Bebauungsplan Nr. 124 „Franziskusheim“ der Stadt Geilenkirchen

Behandlung der Stellungnahmen im Rahmen der frühzeitigen Beteiligung und der öffentlichen Auslegung  
nach §§ 3 (1) und (2) BauGB sowie §§ 4 (1) und (2) BauGB  
Öffentlichkeit und Behörden und sonstige Träger öffentlicher Belange  
Stand: 12.03.2024

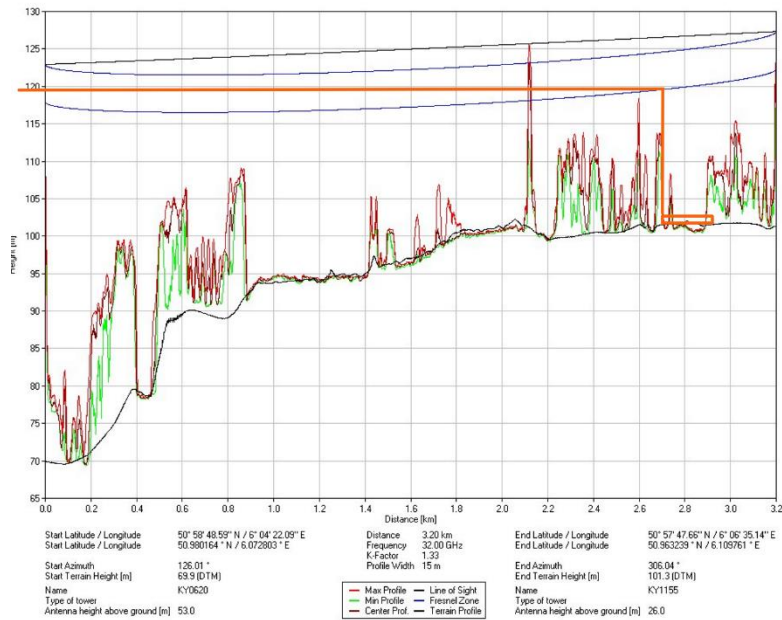
<p><b>Schreiben vom 20.02.2024</b></p> <p>Die Firma Ericsson wurde von der Deutschen Telekom Technik GmbH beauftragt, in ihrem Namen, Anfragen zum Thema Trassenschutz zu bearbeiten. Der Verlauf der vorhandenen Richtfunkstrecke(n) ist im Folgenden zu entnehmen. Um die direkte Sichtlinie ist ein Radius von mindestens +/- 25m freizuhalten. Diese Stellungnahme gilt für Richtfunkverbindungen des Ericsson - Netzes und für Richtfunkverbindungen des Netzes der Deutschen Telekom.</p>	<p>Es wird zur Kenntnis genommen, dass sich innerhalb des Planungsgebiets eine Richtfunkstrecke befindet. Die Freihaltung der direkten Sichtlinie in einem Radius von mindestens +/- 25 m würde eine Bebauung im Plangebiet nahezu vollständig ausschließen. Allerdings befinden sich innerhalb der Sichtlinie zahlreiche weitere Gebäude, die den angegebenen Radius nicht einhalten. Da zudem auch die Bundesnetzagentur auf ihrer Webseite angibt, dass Beeinflussungen von Richtfunkstrecken durch neue Bauwerke mit Bauhöhen unter 20 m unwahrscheinlich sind, wurde die Firma Ericsson</p>	<p>Die Stellungnahme wird zur Kenntnis genommen. Es ist kein Beschluss erforderlich.</p>

Schreiben vom 04.03.2024		
<p>Die genannten 25m Meter Abstand sind eine Standardantwort, die hier in diesem Fall tatsächlich keinen Sinn ergeben.</p> <p>Um eine Störung der RF Strecke auszuschließen, sollte die erste Fresnelzone des RF freigehalten werden, diese hängt von der Frequenz und der Funkfeldlänge ab und ist in der Mitte des Funkfeldes am Breitesten.</p> <p>In den meisten Fällen ist diese Fresnelzone deutlich kleiner als 25, wie auch in diesem Fall.</p> <p>Hier zur Verdeutlichung ein Geländeschnitt des Funkfeldes.</p> <p>Die Bedarfsfläche und 2 Hilfslinien zum Ablesen der Höhe sind orange eingezeichnet.</p> <p>Die schwarze Linie ist die LOS und darunter die Fresnelzone in blau und die Fresnelzone mit zusätzlichem Sicherheitsabstand ebenfalls in blau.</p>	<p>erneut um Stellungnahme für den konkreten Fall gebeten (vgl. Schreiben vom 04.03.2024).</p> <p>Es wird zur Kenntnis genommen, dass die Höhe des geplanten Gebäudes unter der Fresnelzone der Richtfunkstrecke liegt und somit keine Bedenken gegen die Planung bestehen.</p> <p>Die Richtfunkstrecke wird als nachrichtliche Übernahme in den Planunterlagen auf Grundlage des Telekommunikationsgesetzes ergänzt. Da die Gebäudehöhen selbst bei Ausnutzung der maximal zulässigen Gebäudehöhen (inkl. Überschreitungen z. B. für notwendigen Technikaufbau) deutlich unterhalb der dargestellten Fresnelzone liegen sind keine negativen Auswirkungen zu erwarten.</p>	<p>Die Stellungnahme wird berücksichtigt. Die Richtfunkstrecke wird als nachrichtliche Übernahme in den Planunterlagen ergänzt.</p>

Ein Gebäude mit einer Gesamthöhe von 13,5m ist unter der Fresnelzone.  
 Die Firma Ericsson hat in Bezug auf ihr Richtfunknetz keine Einwände gegen die von Ihnen geplante(n) Baumaßnahme(n).  
 Diese Stellungnahme gilt für Richtfunkverbindungen des Ericsson – Netzes und für Richtfunkverbindungen des Netzes der Deutschen Telekom.  
 Bitte richten Sie Nachfragen ausschließlich per Email an die: [bauleitplanung@ericsson.com](mailto:bauleitplanung@ericsson.com)
